廃棄物管理事業変更許可申請書 本文 前後対比表

変更前（令和4年9月29日許可）（赤字：変更対象箇所）	変更後（赤字：変更対象箇所）	備考（変更理由等）
<p>ロ. 廃棄物管理施設の一般構造</p> <p>(4) 耐震構造</p> <p>(v) 基準地震動は、最新の科学的・技術的知見を踏まえ、敷地及び敷地周辺の地質・地質構造、地盤構造並びに地震活動性等の地震学及び地震工学的見地から想定することが適切なものを選定することとし、敷地ごとに震源を特定して策定する地震動及び震源を特定せず策定する地震動について、敷地の解放基盤表面における水平方向及び鉛直方向の地震動としてそれぞれ策定する。策定した基準地震動の応答スペクトルを第11図(1)及び第11図(2)に、加速度時刻歴波形を第12図(1)～第12図(10)に示す。解放基盤表面は、敷地地下で著しい高低差がなく、ほぼ水平で相当な拡がりをも有し、著しい風化を受けていない岩盤でS波速度がおおむね0.7km/s以上となる標高-70mとする。</p> <p>また、弾性設計用地震動を以下のとおり設定する方針とする。</p> <p>(a) 地震動設定の条件</p> <p>基準地震動との応答スペクトルの比率は、工学的判断として以下を考慮し、S_s-B1～B5、S_s-C1～C4に対して0.5、S_s-Aに対して0.52と設定する。</p> <p>(i) 基準地震動との応答スペクトルの比率は、廃棄物管理施設の安全機能限界と弾性限界に対する入力荷重の比率に対応し、その値は0.5程度である。</p> <p>(ii) 弾性設計用地震動は、「発電用原子炉施設に関する耐震設計審査指針」に基づく平成4年4月3日付け4安第91号をもって事業の許可を受け、その後、平成15年12月8日付け平成13・07・30原第9号をもって変更の許可を受けた廃棄物管理事業許可申請書の本文及び添付書類（以下「旧申請書」という。）における基準地震動S1の応答スペクトルをおおむね</p>	<p>ロ. 廃棄物管理施設の一般構造</p> <p>(4) 耐震構造</p> <p>(v) 基準地震動は、最新の科学的・技術的知見を踏まえ、敷地及び敷地周辺の地質・地質構造、地盤構造並びに地震活動性等の地震学及び地震工学的見地から想定することが適切なものを選定することとし、敷地ごとに震源を特定して策定する地震動及び震源を特定せず策定する地震動について、敷地の解放基盤表面における水平方向及び鉛直方向の地震動としてそれぞれ策定する。策定した基準地震動の応答スペクトルを第11図(1)及び第11図(2)に、加速度時刻歴波形を第12図(1)～第12図(11)に示す。解放基盤表面は、敷地地下で著しい高低差がなく、ほぼ水平で相当な拡がりをも有し、著しい風化を受けていない岩盤でS波速度がおおむね0.7k

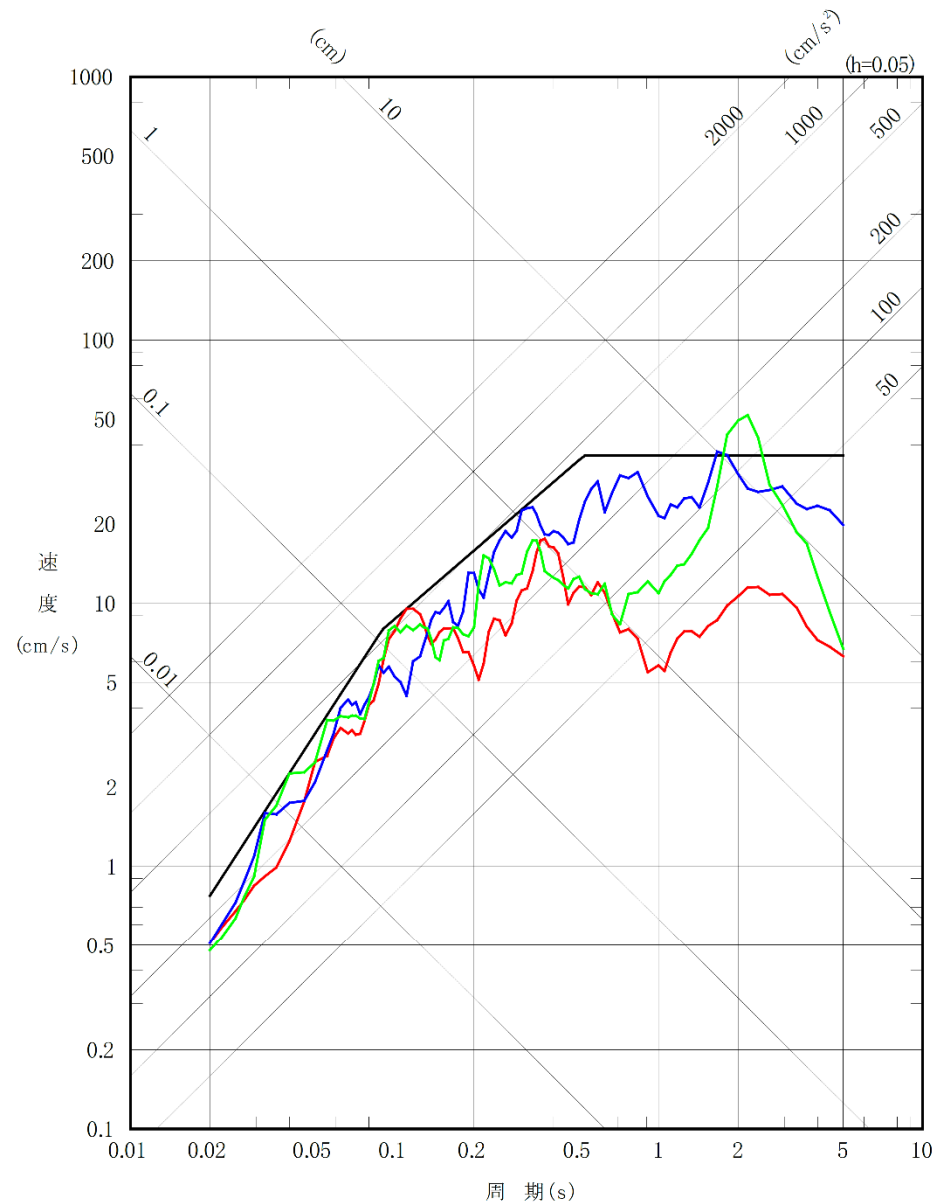
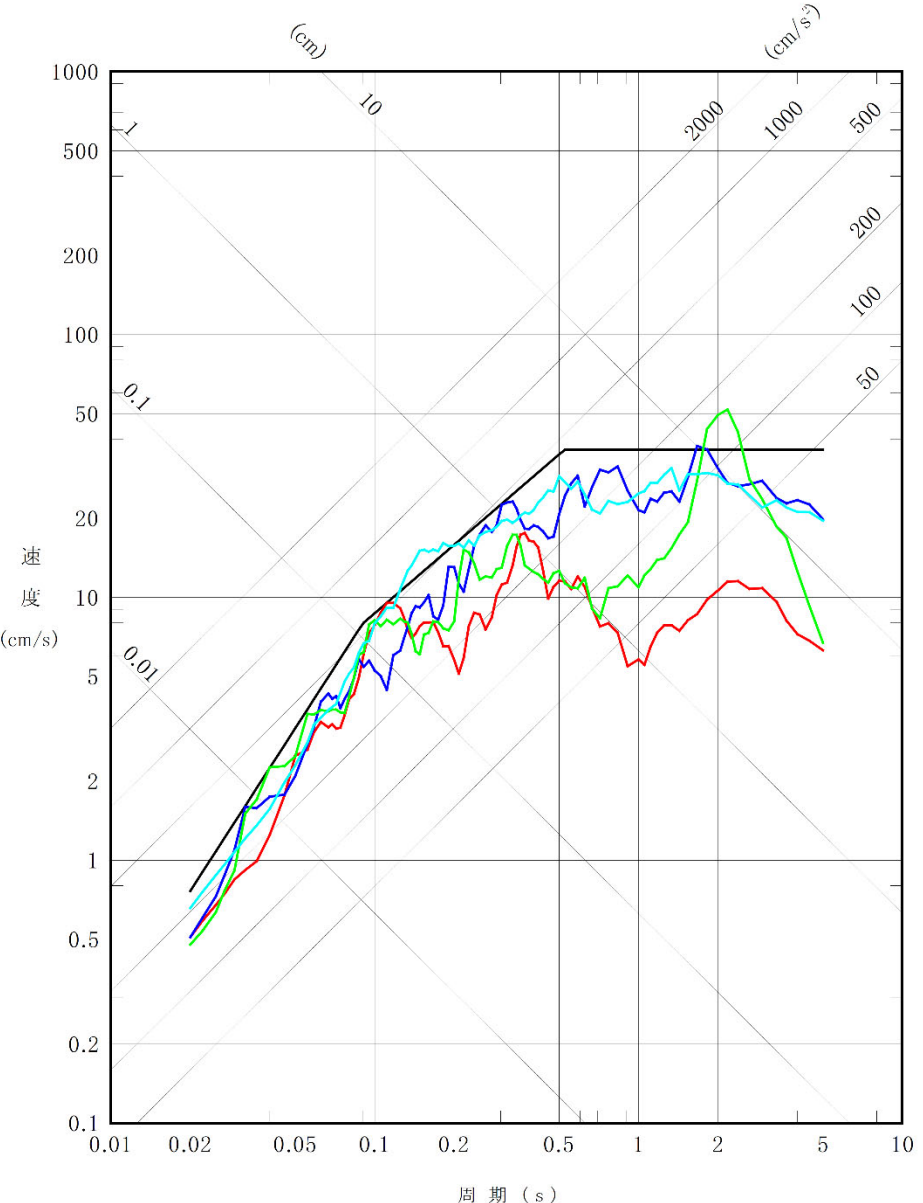
変更前（令和4年9月29日許可）（赤字：変更対象箇所）	変更後（赤字：変更対象箇所）	備考（変更理由等）
<p>水平2方向及び鉛直方向地震力の組合せによる影響確認に当たっては、水平2方向及び鉛直方向の地震力の影響が考えられる施設、設備に対して、許容限界の範囲内にとどまることを確認する。</p> <p>耐震重要度分類に応じて定める動的地震力を第1.5-3表に示す。</p> <p>弾性設計用地震動は、基準地震動との応答スペクトルの比率の値が目安として0.5を下回らないよう基準地震動に係数を乗じて設定する。</p> <p>ここで、基準地震動に乗じる係数は、工学的判断として、廃棄物管理施設の安全機能限界と弾性限界に対する入力荷重の比率に対応する値とする。さらに、「基準地震動及び耐震設計方針に係る審査ガイド」を踏まえ、弾性設計用地震動については、「発電用原子炉施設に関する耐震設計審査指針（昭和56年7月20日原子力安全委員会決定、平成13年3月29日一部改訂）」に基づく基準地震動S1が設計上果たしてきた役割を一部担うものであることとされていることから、応答スペクトルに基づく地震動評価による基準地震動S_{s-A}に乗ずる係数は、旧申請書における廃棄物管理施設の基準地震動S1の応答スペクトルを下回らないよう配慮した値とする。</p> <p>具体的には、工学的判断により、敷地ごとに震源を特定して策定する地震動のうち基準地震動S_{s-B1}～B5及び震源を特定せず策定する地震動のうち基準地震動S_{s-C1}～C4に対して係数0.5を乗じた地震動、敷地ごとに震源を特定して策定する地震動のうち基準地震動S_{s-A}に対しては、基準地震動S1を上回るよう係数0.52を乗じた地震動を弾性設計用地震動として設定する。</p> <p>また、建物・構築物及び機器・配管系ともに同じ値を採用することで、弾性設計用地震動に対する設計に一貫性をとる。</p> <p>弾性設計用地震動の応答スペクトルを第1.5-1図(1)～第1.5-1</p>	<p>水平2方向及び鉛直方向地震力の組合せによる影響確認に当たっては、水平2方向及び鉛直方向の地震力の影響が考えられる施設、設備に対して、許容限界の範囲内にとどまることを確認する。</p> <p>耐震重要度分類に応じて定める動的地震力を第1.5-3表に示す。</p> <p>弾性設計用地震動は、基準地震動との応答スペクトルの比率の値が目安として0.5を下回らないよう基準地震動に係数を乗じて設定する。</p> <p>ここで、基準地震動に乗じる係数は、工学的判断として、再処理施設の安全機能限界と弾性限界に対する入力荷重の比率に対応する値とする。さらに、「基準地震動及び耐震設計方針に係る審査ガイド」を踏まえ、弾性設計用地震動については、「発電用原子炉施設に関する耐震設計審査指針（昭和56年7月20日原子力安全委員会決定、平成13年3月29日一部改訂）」に基づく基準地震動S1が設計上果たしてきた役割を一部担うものであることとされていることから、応答スペクトルに基づく地震動評価による基準地震動S_{s-A}に乗ずる係数は、旧申請書における再処理施設の基準地震動S1の応答スペクトルを下回らないよう配慮した値とする。</p> <p>具体的には、工学的判断により、敷地ごとに震源を特定して策定する地震動のうち基準地震動S_{s-B1}～B5及び震源を特定せず策定する地震動のうち基準地震動S_{s-C1}～C5に対して係数0.5を乗じた地震動、敷地ごとに震源を特定して策定する地震動のうち基準地震動S_{s-A}に対しては、基準地震動S1を上回るよう係数0.52を乗じた地震動を弾性設計用地震動として設定する。</p> <p>また、建物・構築物及び機器・配管系ともに同じ値を採用することで、弾性設計用地震動に対する設計に一貫性をとる。</p> <p>弾性設計用地震動の最大加速度を第1.5-4表に、応答スペクト</p>	<p>備考（変更理由等）</p> <p>（変更前が正。次回補正にて修正。）</p> <p>（変更前が正。次回補正にて修正。）</p> <p>基準地震動S_{s-C5}の追加</p> <p>記載の適正化</p>

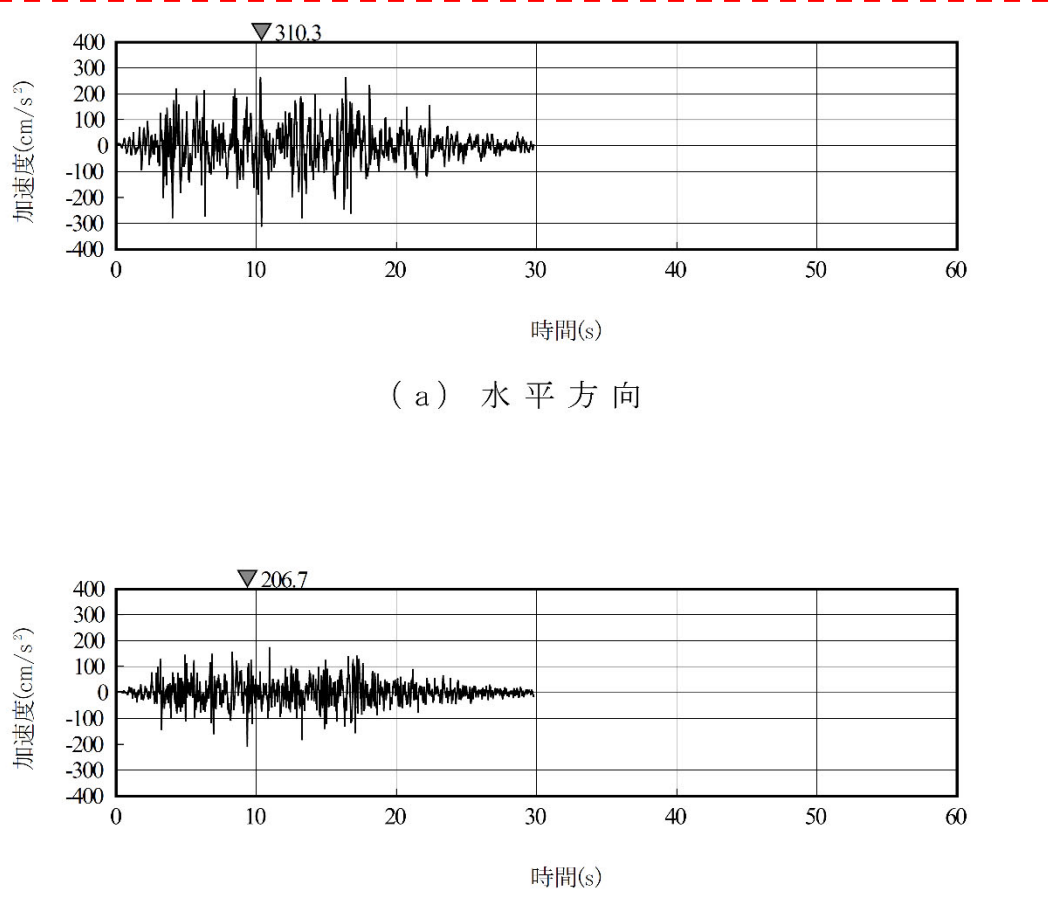
変更前（令和4年9月29日許可）（赤字：変更対象箇所）	変更後（赤字：変更対象箇所）	備考（変更理由等）																																																																																															
<p>第1.5-4表 弾性設計用地震動の最大加速度</p> <table border="1" data-bbox="240 541 1160 1402"> <thead> <tr> <th>弾性設計用地震動</th> <th>NS方向</th> <th>EW方向</th> <th>UD方向</th> </tr> </thead> <tbody> <tr> <td>S d - A</td> <td colspan="2">364</td> <td>243</td> </tr> <tr> <td>S d - B 1</td> <td>205</td> <td>244</td> <td>171</td> </tr> <tr> <td>S d - B 2</td> <td>215</td> <td>222</td> <td>175</td> </tr> <tr> <td>S d - B 3</td> <td>221</td> <td>225</td> <td>203</td> </tr> <tr> <td>S d - B 4</td> <td>269</td> <td>216</td> <td>162</td> </tr> <tr> <td>S d - B 5</td> <td>229</td> <td>241</td> <td>185</td> </tr> <tr> <td>S d - C 1</td> <td colspan="2">310</td> <td>160</td> </tr> <tr> <td>S d - C 2</td> <td>225^{※1}</td> <td>245^{※2}</td> <td>160</td> </tr> <tr> <td>S d - C 3</td> <td>215</td> <td>200</td> <td>150</td> </tr> <tr> <td>S d - C 4</td> <td>270</td> <td>250</td> <td>-</td> </tr> </tbody> </table> <p>※1：ダム軸方向 ※2：上下流方向</p>	弾性設計用地震動	NS方向	EW方向	UD方向	S d - A	364		243	S d - B 1	205	244	171	S d - B 2	215	222	175	S d - B 3	221	225	203	S d - B 4	269	216	162	S d - B 5	229	241	185	S d - C 1	310		160	S d - C 2	225 ^{※1}	245 ^{※2}	160	S d - C 3	215	200	150	S d - C 4	270	250	-	<p>第1.5-4表 弾性設計用地震動の最大加速度</p> <table border="1" data-bbox="1270 541 2160 1619"> <thead> <tr> <th rowspan="2">弾性設計用地震動</th> <th colspan="3">最大加速度 (cm/s²)</th> </tr> <tr> <th>NS方向</th> <th>EW方向</th> <th>UD方向</th> </tr> </thead> <tbody> <tr> <td>S d - A</td> <td colspan="2">364</td> <td>243</td> </tr> <tr> <td>S d - B 1</td> <td>205</td> <td>244</td> <td>171</td> </tr> <tr> <td>S d - B 2</td> <td>215</td> <td>222</td> <td>175</td> </tr> <tr> <td>S d - B 3</td> <td>221</td> <td>225</td> <td>203</td> </tr> <tr> <td>S d - B 4</td> <td>269</td> <td>216</td> <td>162</td> </tr> <tr> <td>S d - B 5</td> <td>229</td> <td>241</td> <td>185</td> </tr> <tr> <td>S d - C 1</td> <td colspan="2">310</td> <td>160</td> </tr> <tr> <td>S d - C 2</td> <td>225^{※1}</td> <td>245^{※2}</td> <td>160</td> </tr> <tr> <td>S d - C 3</td> <td>215</td> <td>200</td> <td>150</td> </tr> <tr> <td>S d - C 4</td> <td>270</td> <td>250</td> <td>-</td> </tr> <tr> <td>S d - C 5</td> <td colspan="2">310</td> <td>207</td> </tr> </tbody> </table> <p>※1：ダム軸方向 ※2：上下流方向</p>	弾性設計用地震動	最大加速度 (cm/s ²)			NS方向	EW方向	UD方向	S d - A	364		243	S d - B 1	205	244	171	S d - B 2	215	222	175	S d - B 3	221	225	203	S d - B 4	269	216	162	S d - B 5	229	241	185	S d - C 1	310		160	S d - C 2	225 ^{※1}	245 ^{※2}	160	S d - C 3	215	200	150	S d - C 4	270	250	-	S d - C 5	310		207	<p>弾性設計用地震動 S d - C 5 の追加</p>

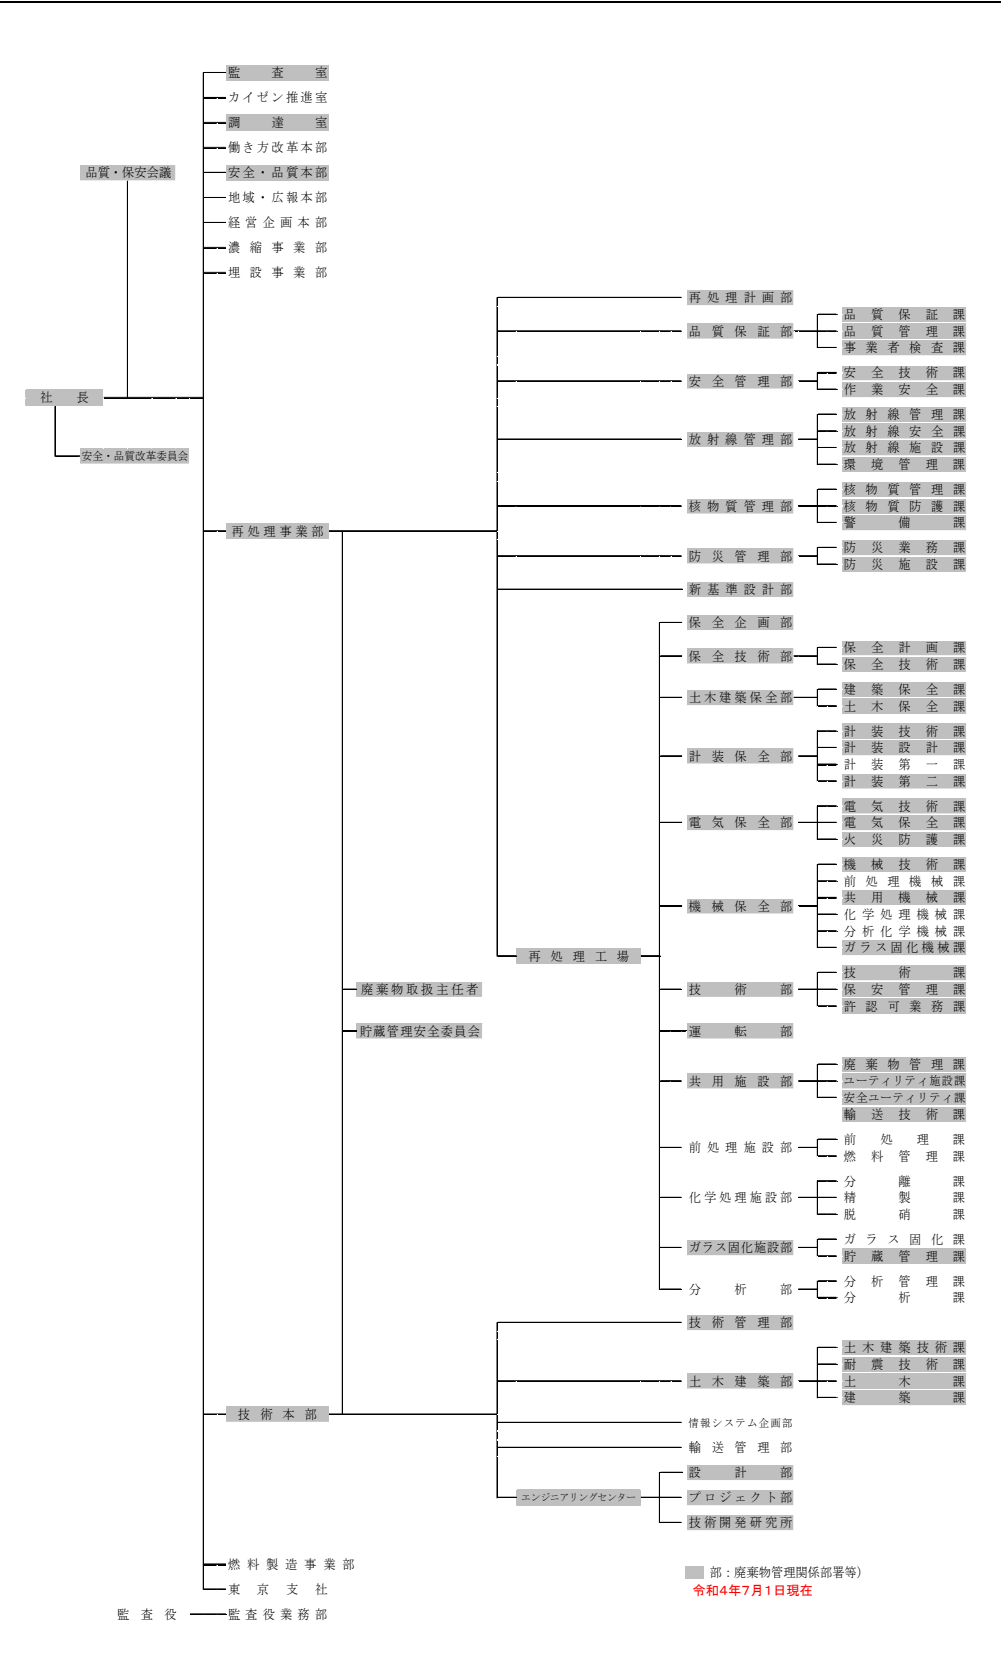
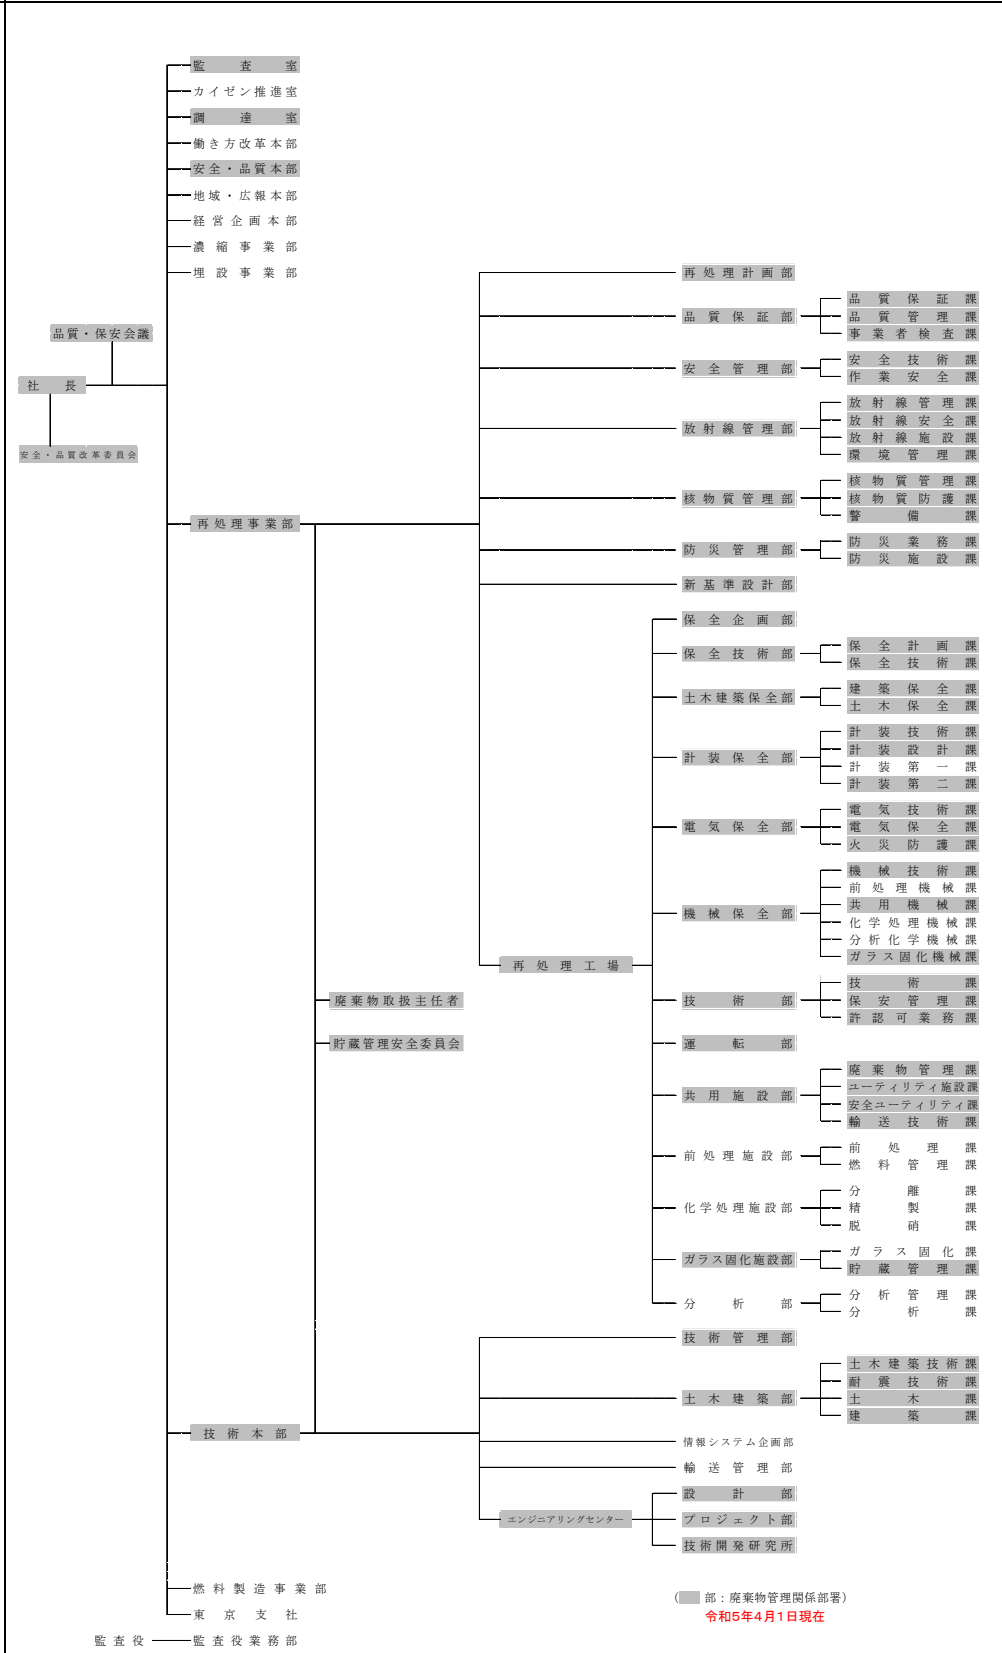
変更前（令和4年9月29日許可）（赤字：変更対象箇所）	変更後（赤字：変更対象箇所）	備考（変更理由等）
<p>4.7 その後の設計，工事等における文書及び記録の管理</p> <p>その後の設計，工事等における文書及び記録については，事業変更許可本文六号に示す文書，それらに基づき作成される品質記録であり，これらを適切に管理する。</p> <p>4.8 その後の不適合管理</p> <p>その後の設計，工事及び試験・検査において発生した不適合については適切に処置を行う。</p> <p>5. 適合性確認対象設備の施設管理</p> <p>工事を主管する箇所の長は，適合性確認対象設備について，技術基準規則への適合性を使用前事業者検査を実施することにより確認し，適合性確認対象設備の使用開始後においては，施設管理に係る業務プロセスに基づき廃棄物管理施設の安全上の重要度に応じた点検計画を策定し保全を実施することにより，適合性を維持する。</p>	<p>4.7 その後の設計，工事等における文書及び記録の管理，識別管理及びトレーサビリティ</p> <p>その後の設計，工事等における文書及び記録については，事業変更許可本文六号に示す文書，それらに基づき作成される品質記録であり，これらを適切に管理する。</p> <p>その後の工事等の活動に係る計測器，機器，弁及び配管等については，適切に識別管理等を実施する。</p> <p>4.8 その後の不適合管理</p> <p>その後の設計，工事及び試験・検査において発生した不適合については適切に処置を行う。</p> <p>5. 適合性確認対象設備の施設管理</p> <p>工事を主管する箇所の長は，適合性確認対象設備について，技術基準規則への適合性を使用前事業者検査を実施することにより確認し，適合性確認対象設備の使用開始後においては，施設管理に係る業務プロセスに基づき廃棄物管理施設の安全上の重要度に応じた点検計画を策定し保全を実施することにより，適合性を維持する。</p>	<p>「4.7 その後の設計，工事等における文書及び記録の管理」については事業変更許可本文九号と記載の整合のため、識別及びトレーサビリティに関する記載を追加する。</p>
